BOSCH 博世 Confidential	Product Development Design Change Request 产品开发设计变更请求		Version 15 Effective date:2025-05-22th	
			Design Change Request No.	25_049
Customer project Name/ 客户项目名称: JIM-493 MCR No. / MCR号:				
Sample status / 样件状态: ☒ A Sample ☐ B Sample ☐ C Sample ☐ D Sample				
Change part&product Name/更改零部件产品的名称(简要描述)				
DOC可拆件 (JM50g老化件) : F01Z5018U4-51 DOC可拆件 (BASF50g老化件) : F01Z5018U7-51 DOC可拆件 (JM65g老化件) : F01Z5018UA-51 DOC可拆件 (BASF65g老化件) : F01Z5018UD-51 DOC+SDPF白载体件 (混合器加隔板) : F01ZH003R3-01				
Reason of changes/更改理由 (简要描述):				
系统工程师催化剂测试样件放行;				
Change from/变更来源:				
Customer request / 客户要求 ☐ Supplier request / 供应商请求 ☐ Design optimization / 设计优化 ☐ Correction / 更正(错误) ☐ Other / 其他 ☒ (系统测试样件)				
Change inform to/变更通知人: Zhang Shengchang,Zhang Hanquan,Shen Weibo, Li Yicen, Ge Jilong Yang Guangtuo,Luo jing, Lu Qingsong				
Whether this change impact others component or product 此变更是否影响到其他部件和产品: ☐ yes/是 ☒ no/否

PDEC R25-049

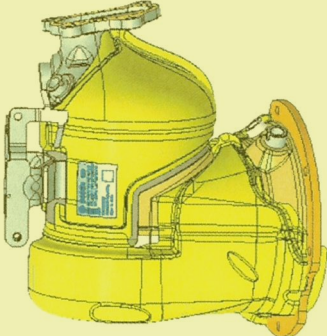
零件号	零件名称	Project	样件阶段	变更来源
	F01Z5018U4-51	DOC UNIT	JIM-493	A	BOSCH/Customer
	变更前		变更后		
变更描述	 DOC+SDPF UNIT : F01ZH003FU-06 DOC+SDPF WELDING: F01Z5017W5-04 DOC CANNING: F01Z5017NM-03 DOC CATALYST: F01Z50178N	 DOC UNIT : F01Z5018U4-51 DOC WELDING: F01Z5018U5-51 DOC CANNING: F01Z5018U6-51 DOC CATALYST: F01Z50178T-00			
变更原因	系统工程师要求释放JM50g老化可拆DOC样件;				
风险点 (影响)	无				
验证方法	无

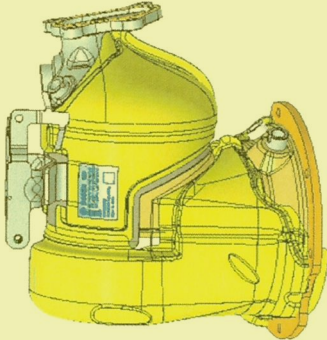
变更描述	零件号	零件名称	Project	样件阶段	变更来源
	F01Z5018U7-51	DOC UNIT	JIM-493	A	BOSCH/Customer
	变更前		变更后		
	 DOC+SDPF UNIT : F01ZH003FU-06 DOC+SDPF WELDING: F01Z5017W5-04 DOC CANNING: F01Z5017NM-03 DOC CATALYST: F01Z50178N	 DOC UNIT : F01Z5018U7-51 DOC WELDING: F01Z5018U8-51 DOC CANNING: F01Z5018U9-51 DOC CATALYST: F01Z5018MA-51			
变更原因	系统工程师要求释放BASF 50g老化可拆DOC样件;				
风险点（影响）	无				
验证方法	无

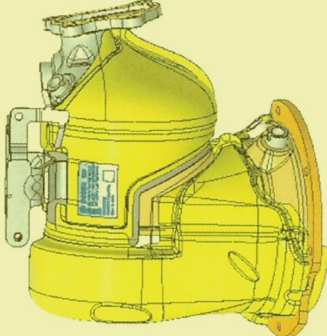
零件号	零件名称	Project	样件阶段	变更来源
	F01Z5018UA-51	DOC UNIT	JIM-493	A	BOSCH/Customer
	变更前				
变更描述					
	DOC+SDPF UNIT : F01ZH003FU-06 DOC+SDPF WELDING: F01Z5017W5-04 DOC CANNING: F01Z5017NM-03 DOC CATALYST: F01Z50178N		DOC UNIT : F01Z5018UA-51 DOC WELDING: F01Z5018UB-51 DOC CANNING: F01Z5018UC-51 DOC CATALYST: F01Z5018U3-51		
变更原因	系统工程师要求释放JM 65g老化可拆DOC样件;				
风险点 (影响)	无				
验证方法	无

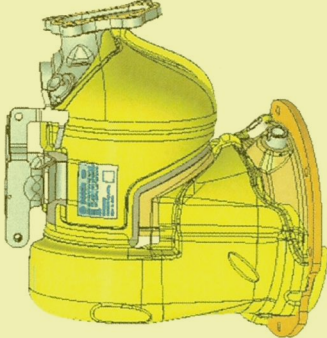
变更描述	零件号	零件名称	Project	样件阶段	变更来源
	F01Z5018UD-51	DOC UNIT	JIM-493	A	BOSCH/Customer
	变更后				
变更描述					
	DOC+SDPF UNIT : F01ZH003FU-06 DOC+SDPF WELDING: F01Z5017W5-04 DOC CANNING: F01Z5017NM-03 DOC CATALYST: F01Z50178N		DOC UNIT : F01Z5018UD-51 DOC WELDING: F01Z5018UE-51 DOC CANNING: F01Z5018UF-51 DOC CATALYST: F01Z5018MT-51		
变更原因	系统工程师要求释放BASF 65g老化可拆DOC样件;				
风险点 (影响)	无				
验证方法	无

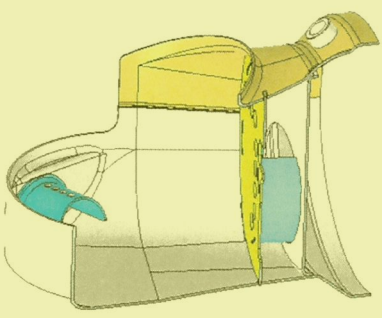
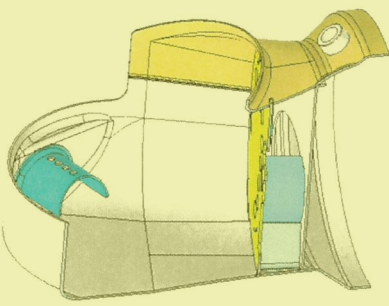
变更描述	零件号	零件名称	Project	样件阶段	变更来源
	F01Z5018UJ-00	MIXER UNIT	JIM-493	A	BOSCH/Customer
	变更前

MIXER UNIT UNIT : F01Z5017W6-01		MIXER UNIT: F01Z5018UJ-00 PLATE: F01Z510361-00		
	变更后				
变更原因	混合器新增隔板优化抗尿素腐蚀;				
风险点（影响）	无				
验证方法	无
